**Verslag huishoudelijke elektrische installatie op laagspanning en zeer lage spanning****Algemeen:**

Referentie: <b>005-20260323-03</b>	Datum controle: <b>23/03/2026</b>
Keurder: <b>005</b>

Eigenaar:	<b>Onbekend</b>	EAN-code:	<b>Onbekend</b>
Adres installatie:	<b>Jaminéstraat 44 bus 3, 3700 - Tongeren</b>	Nummer teller(s):	<b>49887268</b>
		Distributienetbeheerder installatie:	<b>Fluvius</b>
Datum uitvoering installatie:	<input checked="" type="checkbox"/> Vóór 01/10/1981 <input type="checkbox"/> Tussen 01/10/1981 en 01/06/2020 <input type="checkbox"/> Vanaf 01/06/2020		
Type:	<input checked="" type="checkbox"/> Woonenheid <input type="checkbox"/> Niet-huishoudelijk <input type="checkbox"/> PV <input type="checkbox"/> Batterij <input type="checkbox"/> Laadpaal

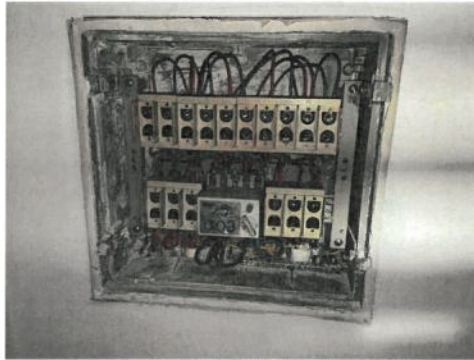
**D24** - De differentieelstroombeschermingsinrichtingen die worden geplaatst in huishoudelijke installaties dienen tenminste van het type A te zijn (Boek 1: 5.3.5.3).

*Opmerking: Zie hoofddiff*

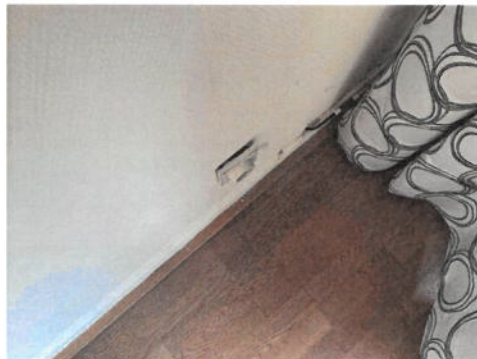
**T11** - De contactdozen waarvan de toegekende stroomsterkte maximaal 16A en de toegekende spanning maximaal 250V bedraagt en niet bedoeld zijn voor de voeding van een of meerdere verbruikstoestellen voor een specifiek doel en niet geplaatst zijn in of op schakel- en verdeelborden, beschikken niet of IPXX-D (incl. gemeenschappelijke delen residentieel geheel) (Boek 1: 4.2.2.3/5.3.5.2).

*Opmerking: Keuken, slpk1, hal, slpk 2*

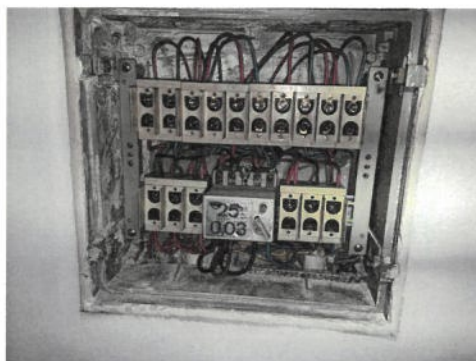
**T10** - Bepaalde contactdozen en/of schakelaars zijn niet degelijk bevestigd (Boek 1: 1.4.1.3).

*Opmerking: Woonkamer*
